女川原子力発電所第2号機 工事計画審査資料	
資料番号	02-補-E-01-0100-6-4 改 6
提出年月日	2023年7月13日
【凡例】 [] : 前回ヒアリング資料からの変更箇所

補足-100-6-4 原子炉格納容器調気系主配管の

要目表記載変更について

東北電力株式会社

図 1 継手の製造方法（引き抜き製法）

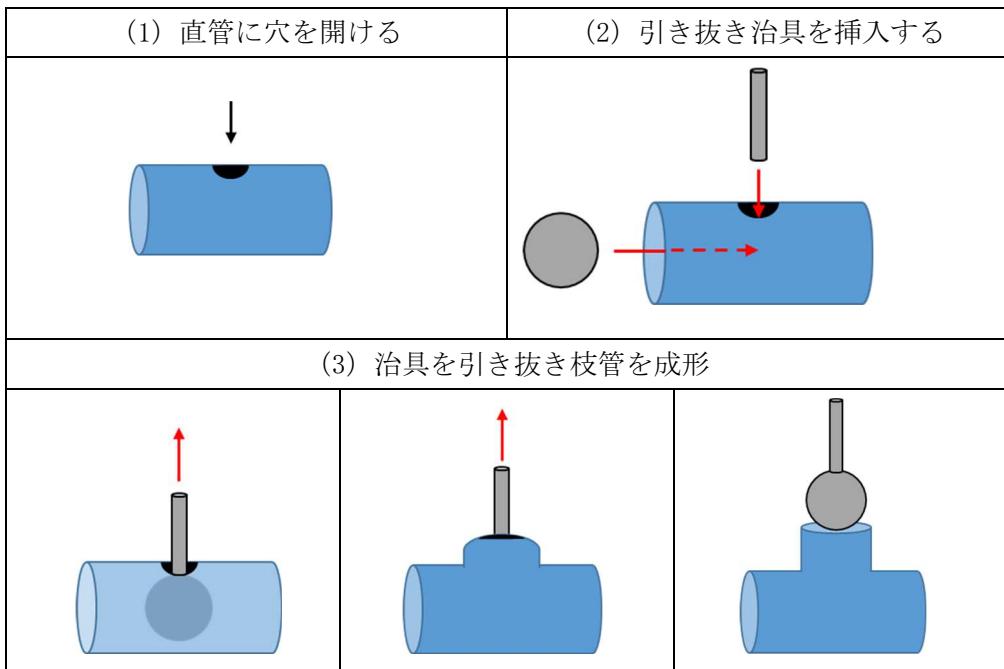
原子炉格納容器調気系から原子炉格納容器フィルタベント系への分岐点において 600A/600A/400A の管継手を採用する。当該管継手は口径、肉厚等より引き抜き製法で製造されるものである。引き抜き製法の概要を図 1 に示す。

図 2 JIS 規格管継手及び JIS 規格外管継手に係る強度の確認方法の概念図

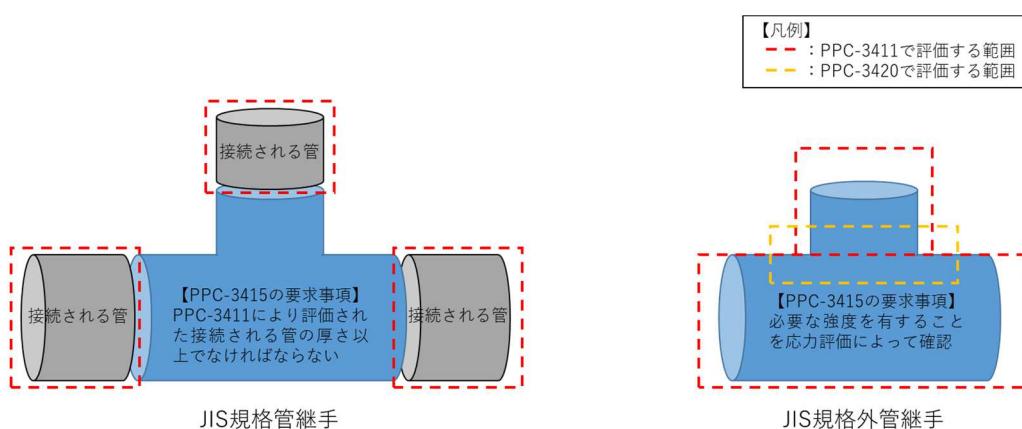
を採用する。JIS 規格管継手は、JSME 設計・建設規格 2005/2007 の規定により「PPC-3415 管継手」により当該継手に接続される管の「PPC-3411 直管」の規定により必要とされる厚さ以上であることことが要求されているが、JIS 規格外管継手の場合は、応力計算が要求されている。応力計算は、管に穴を開けて成形する管継手の製造方法から「PPC-3411 直管」及び「PPC-3420 穴と補強」により管として評価することから、要目表において管継手を 1 行で記載し JIS 規格管継手と差別化する必要がある。
